ხარვეზების შესწორების განმარტება

ბრძანება № 5694414

განცხადების ნომერი: AR1854

დიდი დიღომი

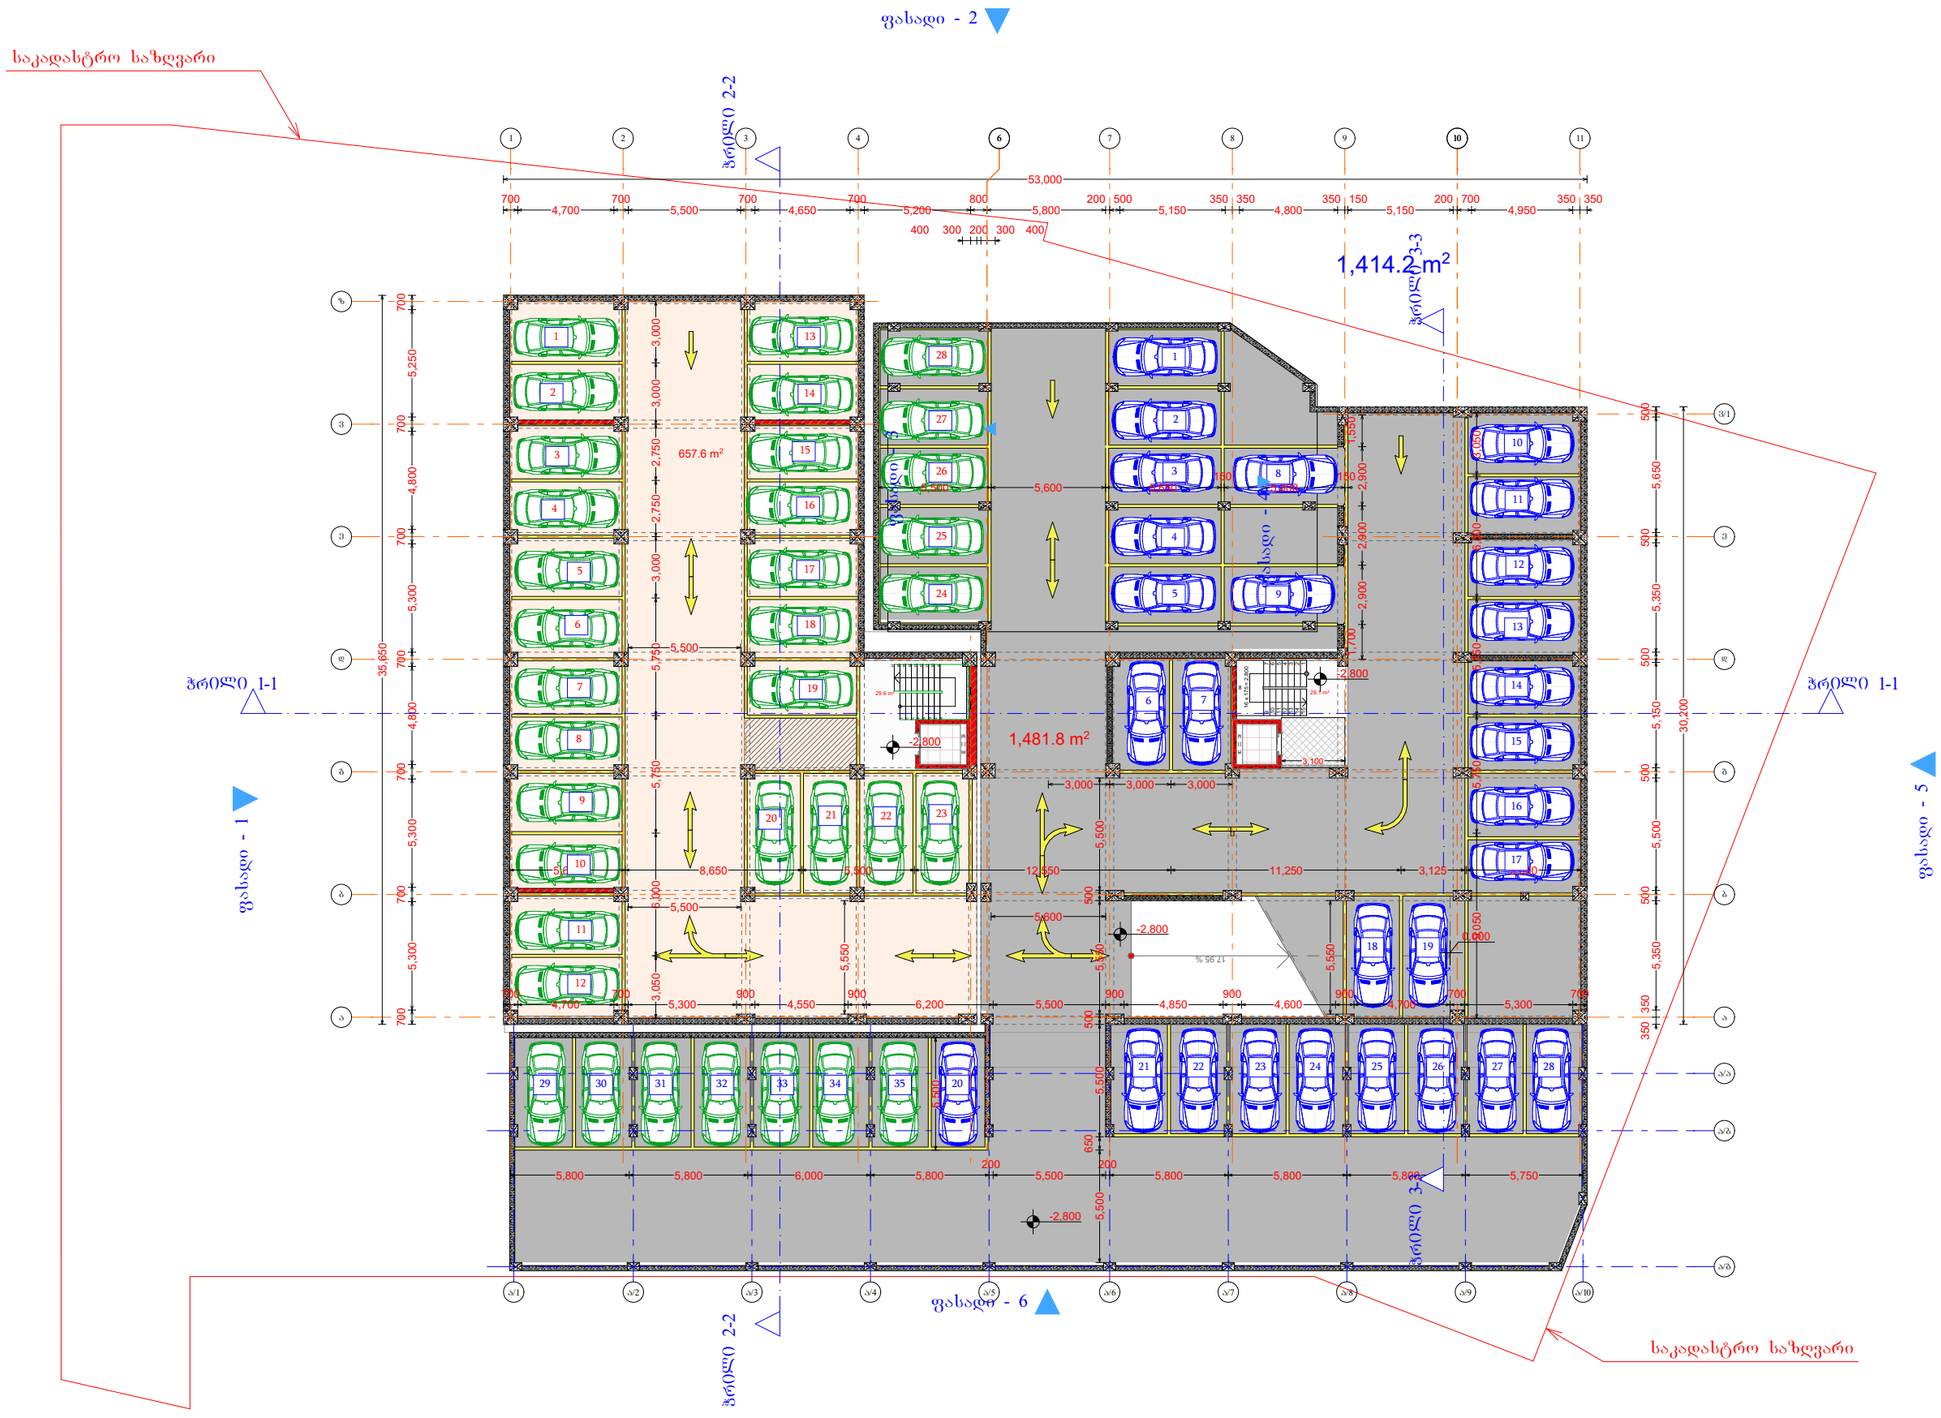
ტექნიკური ხარვეზები:
-2.80 ნიშნულზე ა/სადგომი ფართია "ბ" და"გ" ბლოკში საერთო ფართია 2139.4 კვ.მ
0.00 ნიშნულზე ა/სადგომი ფართია "ბ" და"გ" ბლოკში საერთო ფართია 886.7 კვ.მ
სულ – 3026.1 კვ.მ

+10,100 ნიშნულზე ექსპლიკაციაში დაჯამების დროს დაშვებულია შეცდომა: შესწორდა ბინა №14 №14ა ექსპლიკაციაში უნდა ეწეროს 539.9კვ.მ.
საცხოვრებელი (გ ბლოკი) 476,1 შეცდომაა უნდა იყოს 498,2 კვ.მ

+13,400 ნიშნულზე ,,გ" ბლოკის N 22 ბინის საცხოვრებელი ფართი იყო შეცდომით მითითებული ხოლო ექსპლიკაციაში დაჯამება სწორია.

+16,700 ნიშნულზე ექსპლიკაციაში გასწორდა საცხოვრებელი ფართი (" ბ" ბლოკი) ბინა №29 №29ა ექსპლიკაციაში უნდა ეწეროს 533.7კვ.მ.

+49,700 ნიშნულზე ბინა N 114_ს საცხოვრებელი ფართი 111,0 კვ/მ ნაცვლად შეადგენს 112,1 კვ/მ_ს გამომდინარე აქედან ექსპლიკაციაში დაჯამების დროს საცხოვრებელი (ბ ბლოკი) 544,5 ნაცვლად უნდა იყოს 544,7 კვ.მ

ავტოსადგომების ფართობი გეგმების შესაბამისად დაგამებისას ბრძანებაში წარმოდგენილია არასწორად და 3174,0 კვ/მ_ს ნაცვლად შეადგენს 3026,1 კვ/მ

.მიწის ნაკვეთის ფართობი (კვ.მ).: 4200.0
.განაშენიანების ფართობი (კვ.მ).: 1783.6
.საერთო ფართობი (კვ.მ).: 22701.1
.საცხოვრებელი ფართობი (კვ.მ).: 14448,4
.საზაფხულო ფართობი (კვ.მ).: 2387.9
.კიბის უჯრედისა და სადარბაზოს ფართობი (კვ.მ).: 2756.2
.დამხმარე ფართობი (კვ.მ).: 82.5
.ავტოსადგომის ფართობი (კვ.მ).: 3026.1

+59.600 ნიშნული

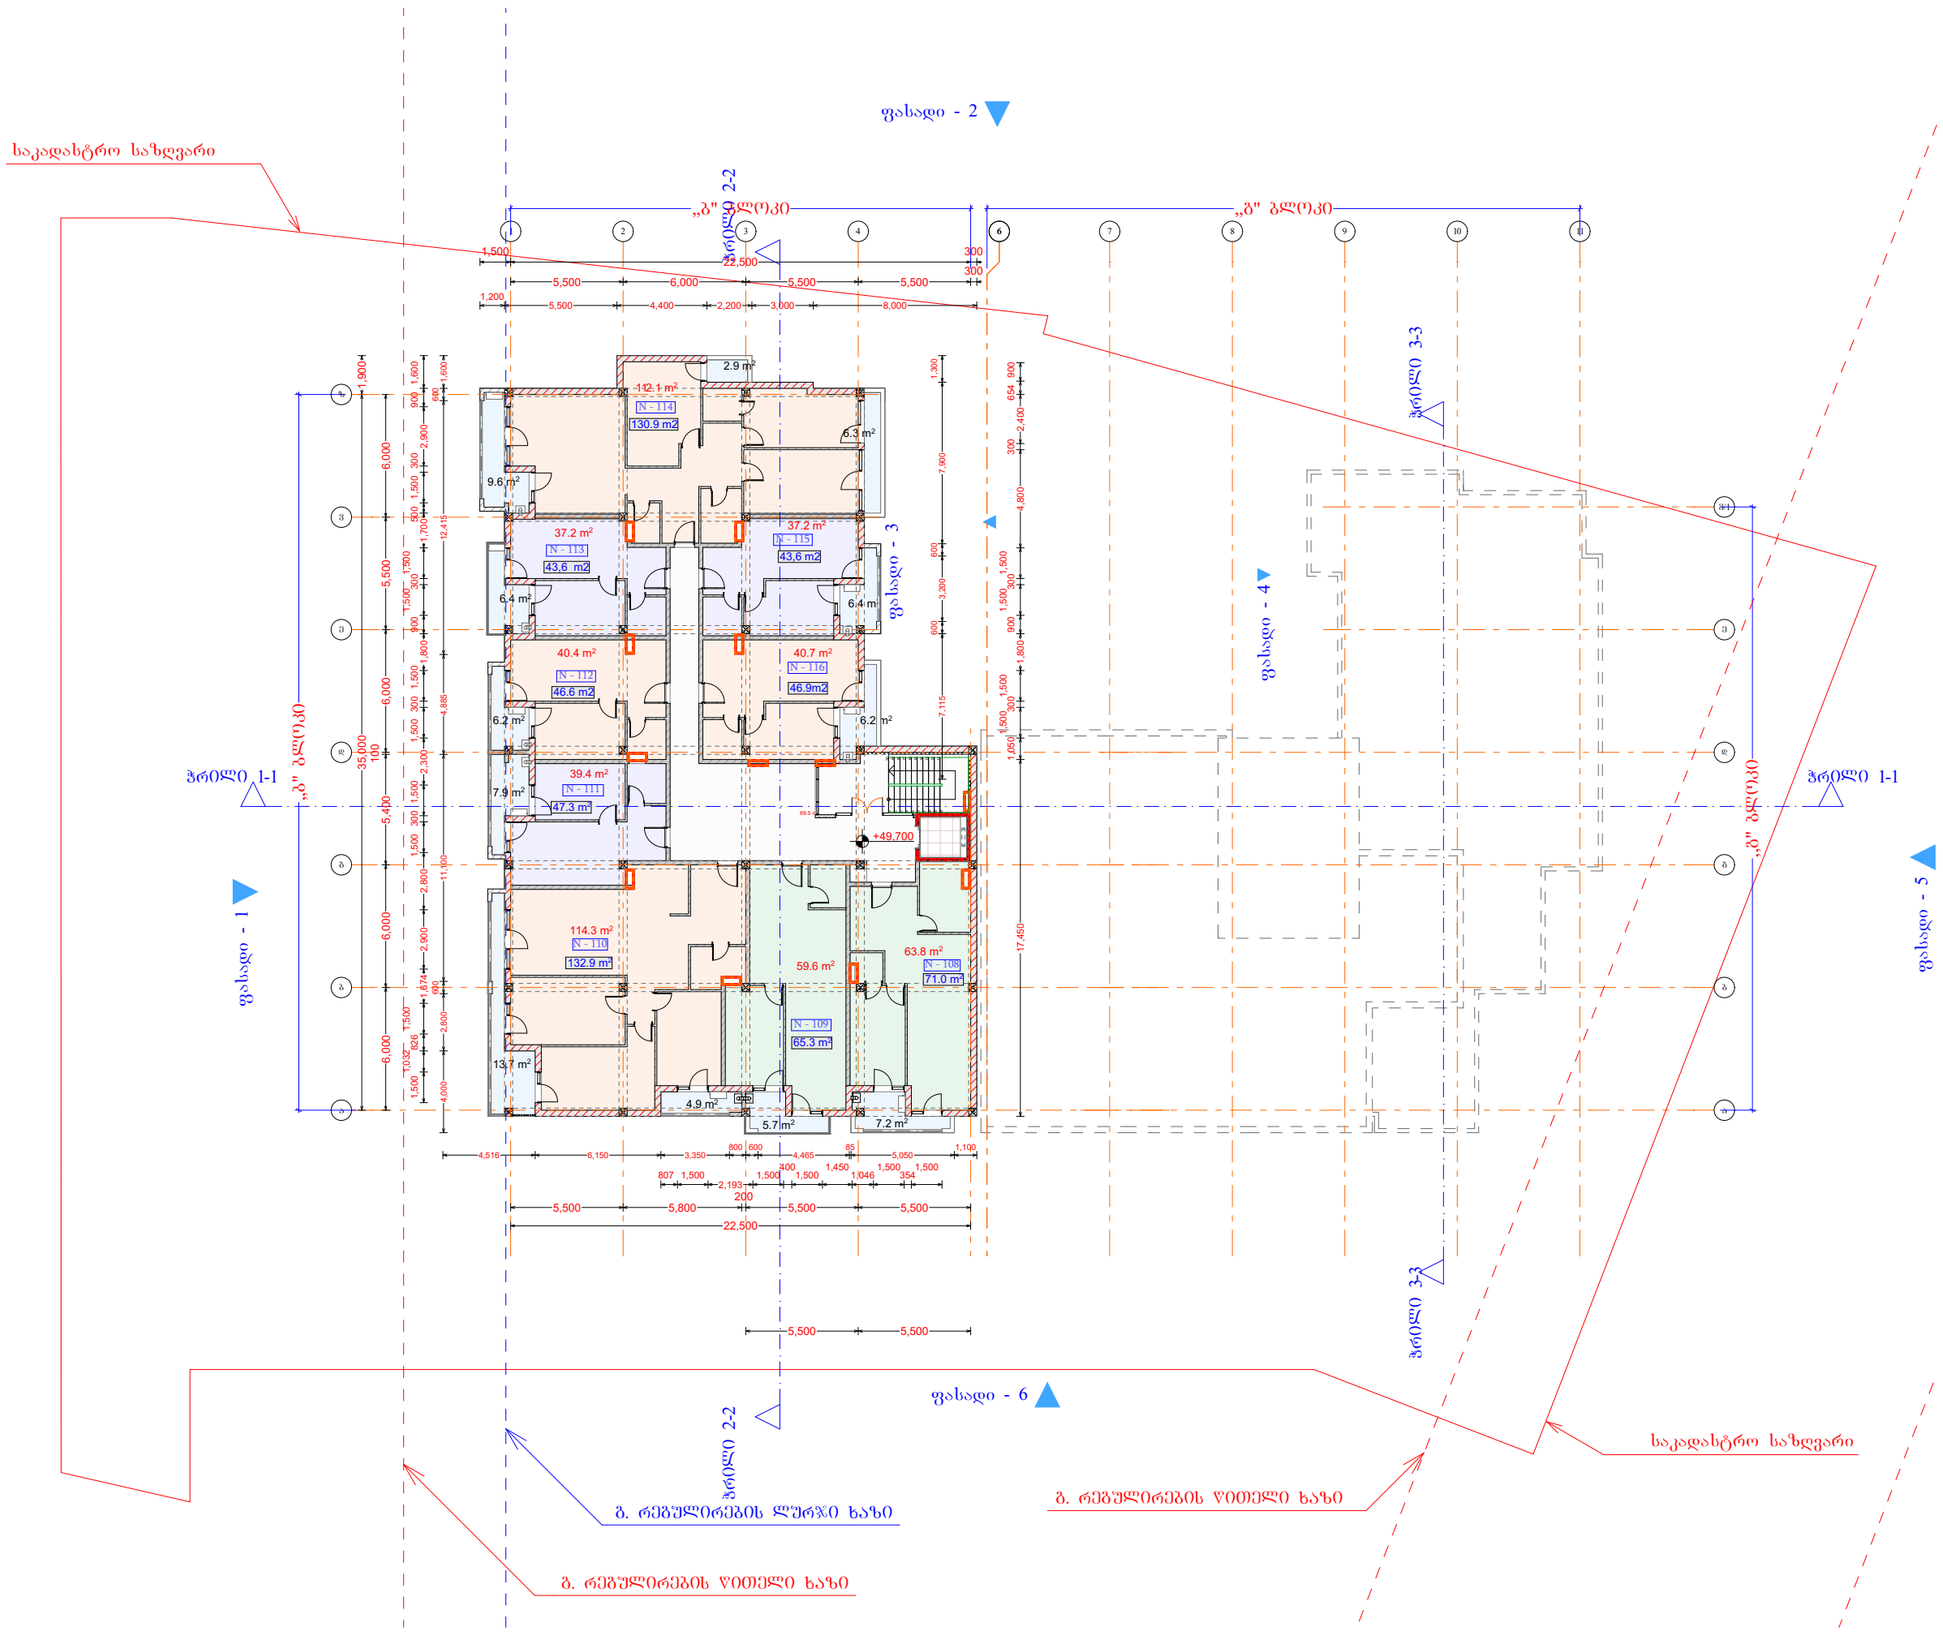
ასევე შეთანხმებული პროექტში წარმოდგენილ გეგმებში გამორჩენილია +52,000 ნიშნულზე განთავსებული ლივტის სამანქანოს (დამხმარე ფართის) გეგმები, თუმცა აღნიშნული ფართი (39,8 კვ/მ) გათვალისწინებულია შესაბამის ბრძანებაში.
